NUOVA ELETTRONICA

Errata corrige, consigli, editoriali

ERRATA CORRIGE
e modifiche per migliorare i nostri PROGETTI

LX.1525

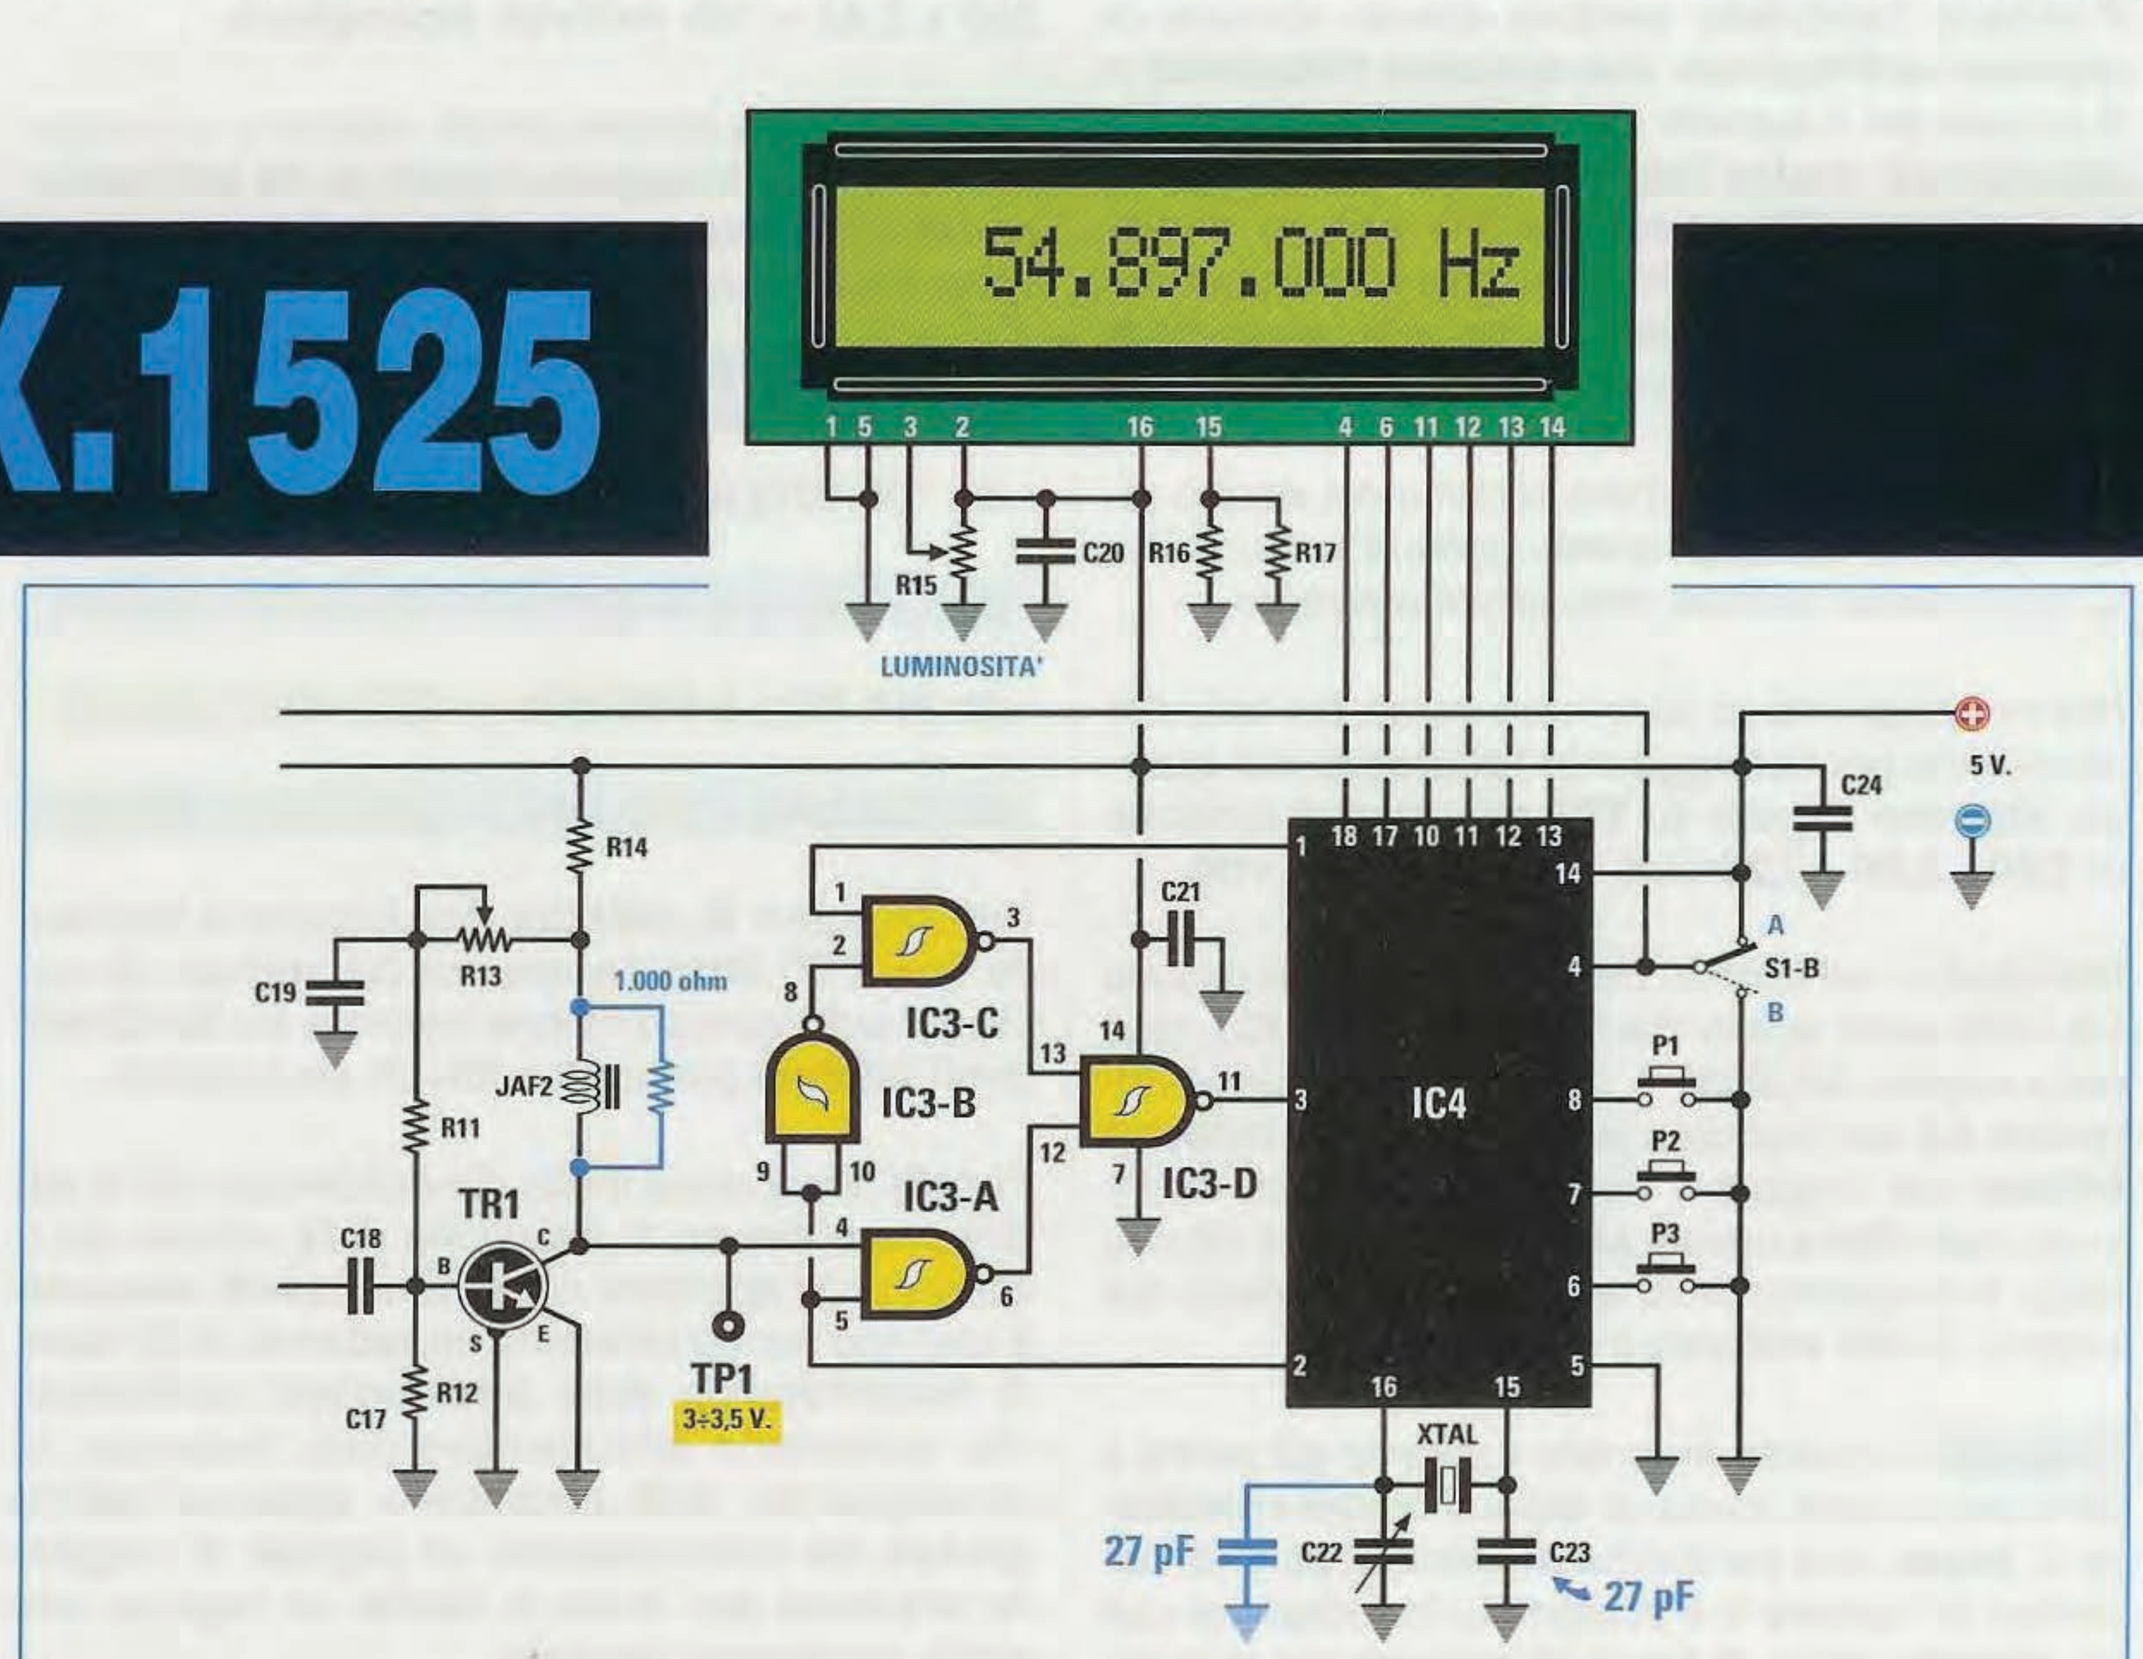
Fig.1 Per correggere la tolleranza del quarzo XTAL collegato ai piedini 16-15 di IC4 si dovrà sostituire il condensatore C23 che ora risulta da 4,7 pF con uno da 27 pF, poi applicare in parallelo al compensatore C22 da 6 pF un secondo condensatore ceramico da 27 pF. In tutti i kits che forniremo d'ora in poi abbiamo sostituito il compensatore C22 da 6 pF di colore Bianco con uno da 27 pF caratterizzato dal corpo di colore Rosso.

Di questo ci siamo resi conto quando abbiamo ricevuto da parte di un lettore un frequenzimetro il cui **errore** si aggirava intorno allo **0,06%** e per correggerlo abbiamo dovuto collegare in **parallelo** al compensatore **C22** un piccolo condensatore ceramico da **27 pF**, sostituendo poi la capacità del condensatore **C23**, che attualmente è di **4,7 pF**, con un secondo condensatore da **27 pF** (vedi fig.1).
Constatato che modificando questi due valori si rie-

sce a correggere qualsiasi **tolleranza** del quarzo da **20 MHz**, nei kits futuri il lettore troverà in sostituzione del compensatore **C22** da **6 pF** che ha il corpo di colore **bianco**, un compensatore da **27 pF** che ha il corpo di colore **rosso** e un condensatore ceramico da **27 pF** che andrà a sostituire il condensatore **C23** da **4,7 pF** (vedi fig.1).
Effettuata questa modifica, si potrà inserire nell'ingresso del frequenzimetro una frequenza campione, ruotando poi il compensatore **C22** fino a far apparire sul display l'**esatta** frequenza.

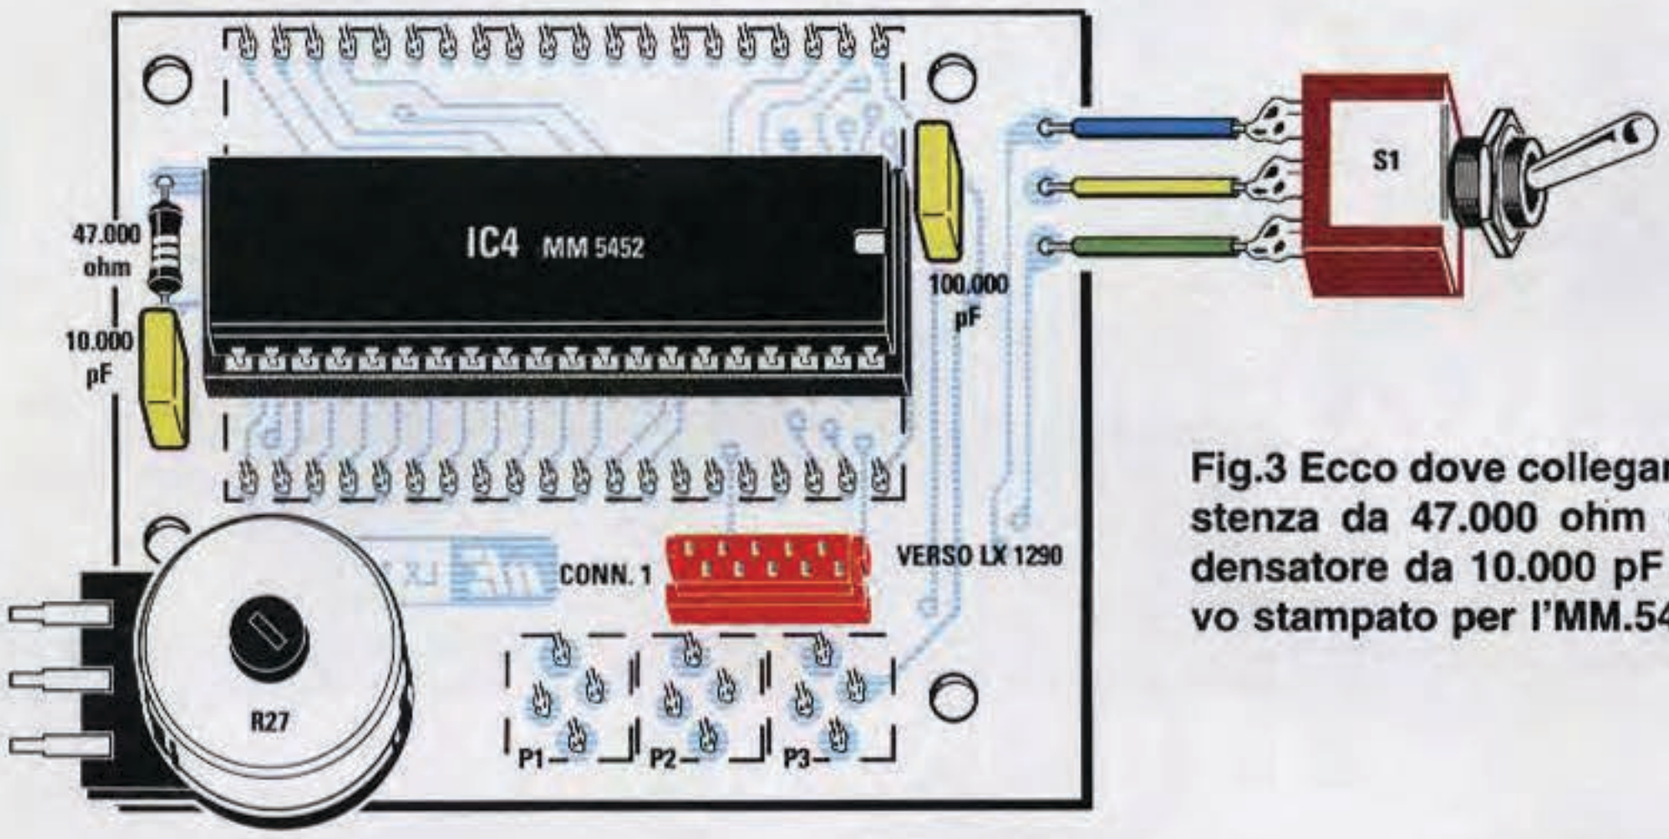
Fig.3 Ecco dove collegare la resistenza da 47.000 ohm e il condensatore da 10.000 pF sul nuovo stampato per l'MM.5452.

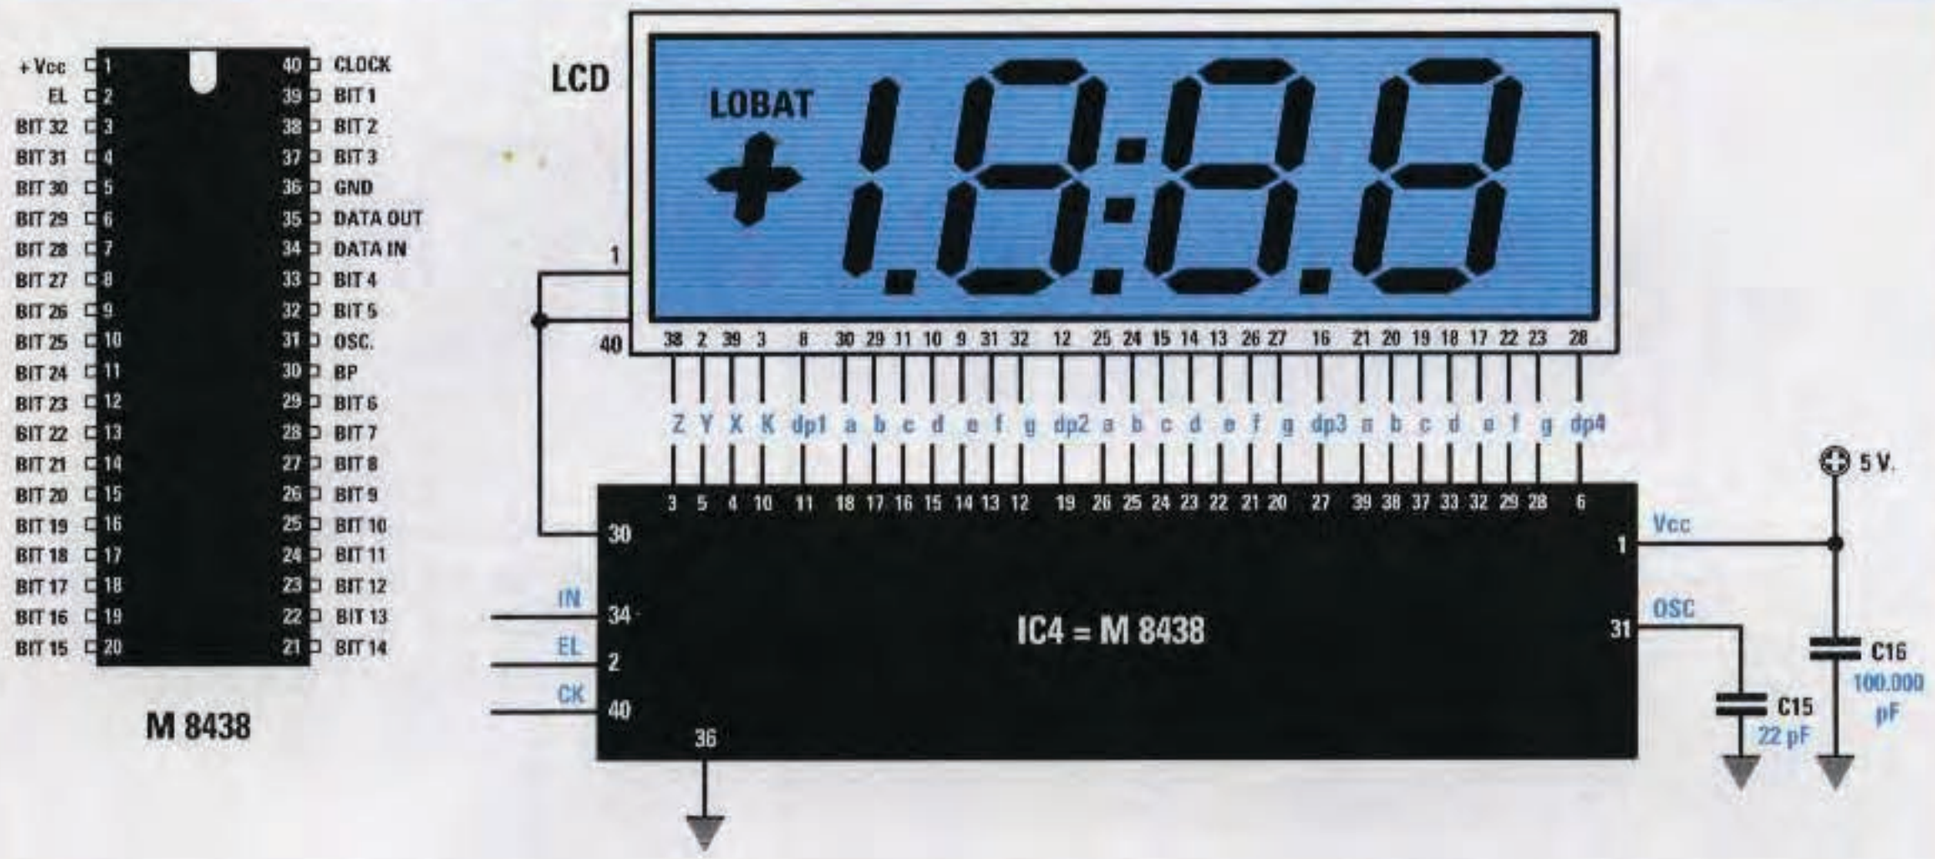
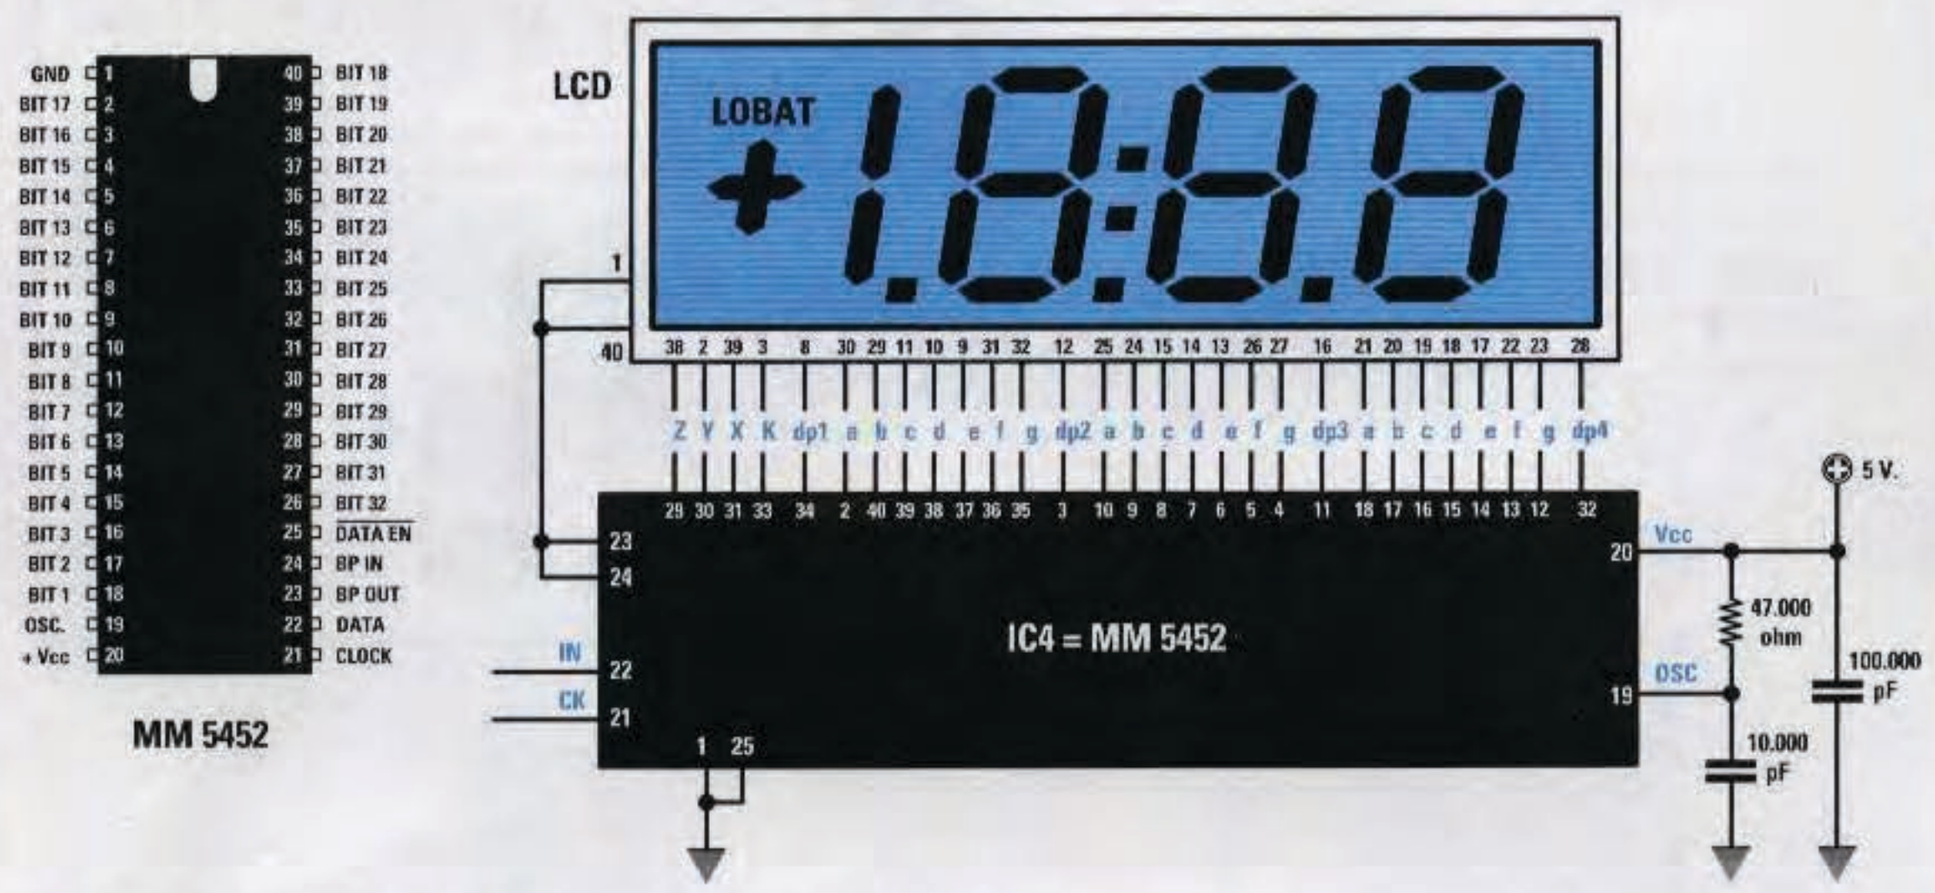
Fig.1 In questo schema sono riportate le connessioni tra l'integrato M.8438 e il display LCD che avevamo utilizzato nel Misuratore di Campo TV siglato LX.1290 visibile nella foto riprodotta a sinistra. Poichè l'integrato M.8438 non è più reperibile e questo progetto è molto richiesto, l'abbiamo sostituito con l'integrato MM.5452 (vedi fig.2).

Fig.2 Poichè i piedini dell'integrato MM.5452 sono disposti in modo completamente diverso rispetto all'integrato M.8438, abbiamo dovuto disegnare un nuovo circuito stampato nel quale si potesse inserire una resistenza da 47.000 ohm tra i piedini 20-19 e un condensatore poliestere da 10.000 pF tra il piedino 19 e la massa.

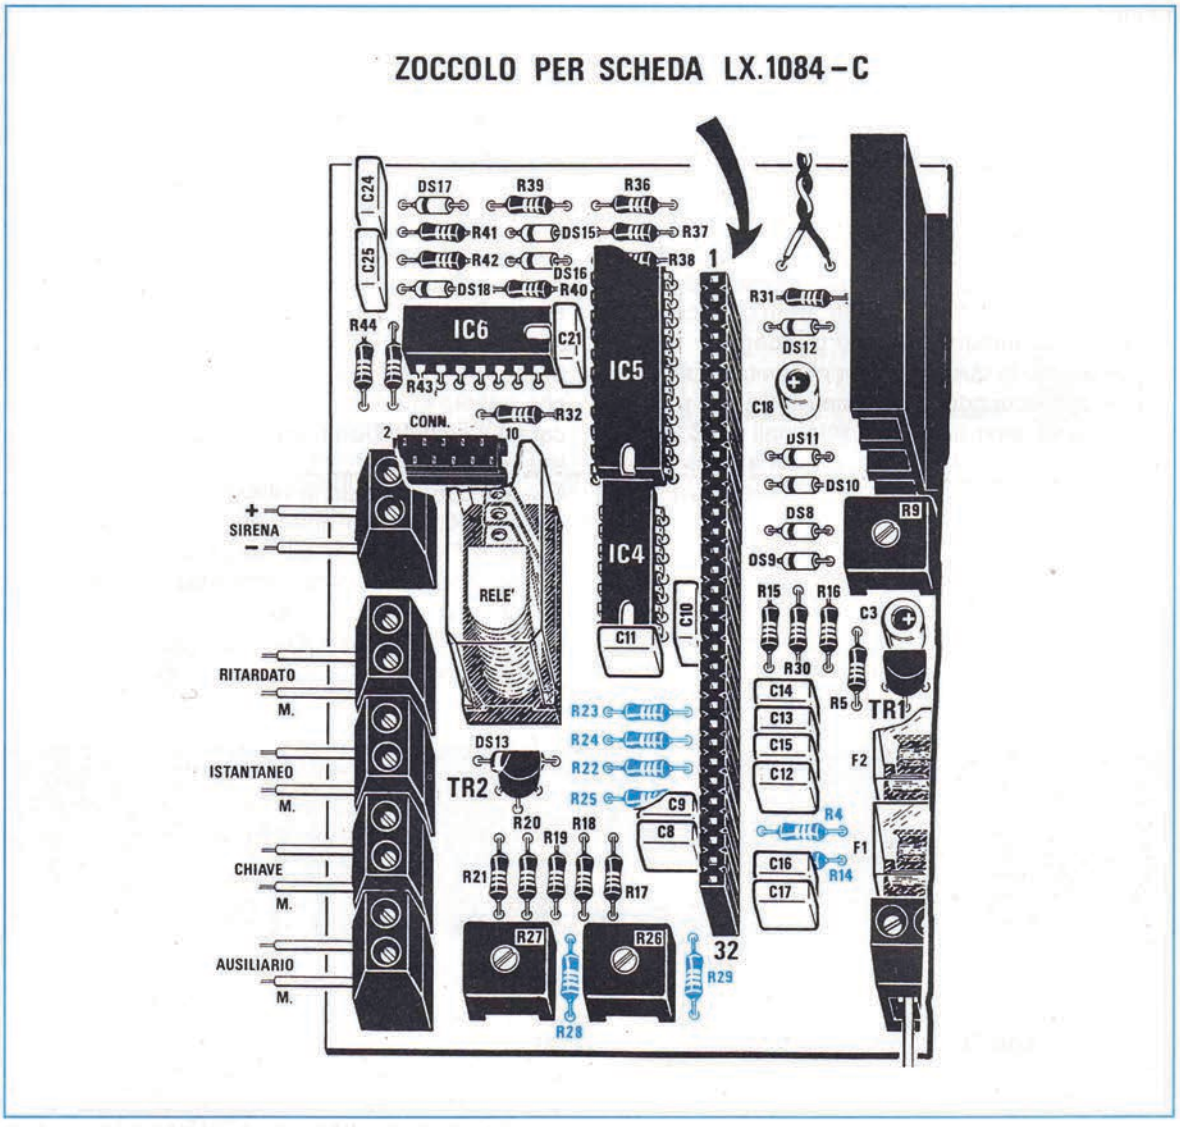
Fig.4 Innestando questa nuova scheda LX.1084/C sulla scheda base, dovrete necessariamente sostituire tutte le resistenze che nel disegno abbiamo colorato in BLU (nello schema precedente erano da 47.000 ohm) con altre da 1.000 ohm (vedi elenco sottoriportato).

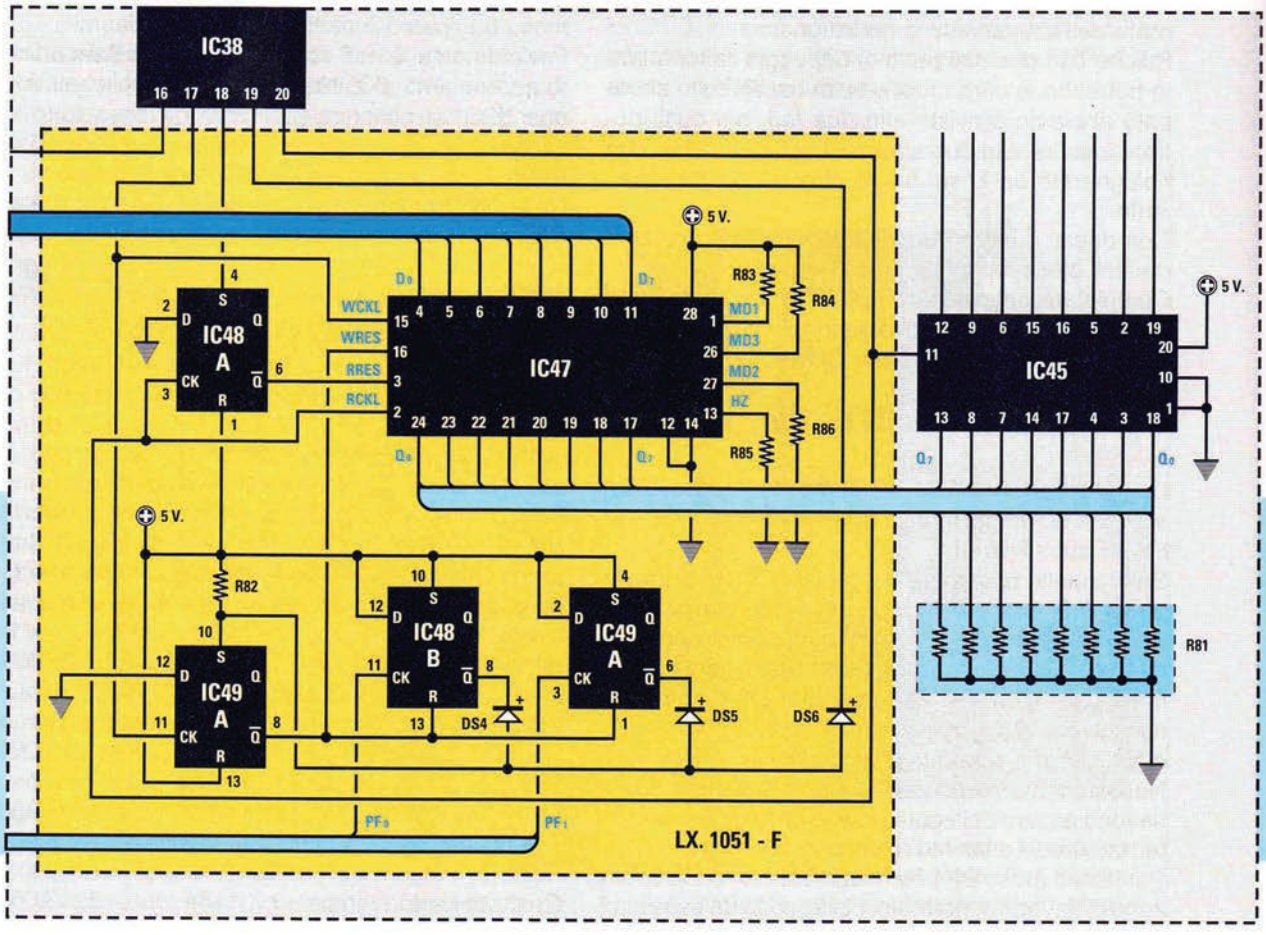
Fig.1 Per utilizzare la Fifo HM.63021 abbiamo dovuto modificare lo schema elettrico aggiungendo al circuito due integrati 74HC74 (vedi tutto il riquadro interno giallo).
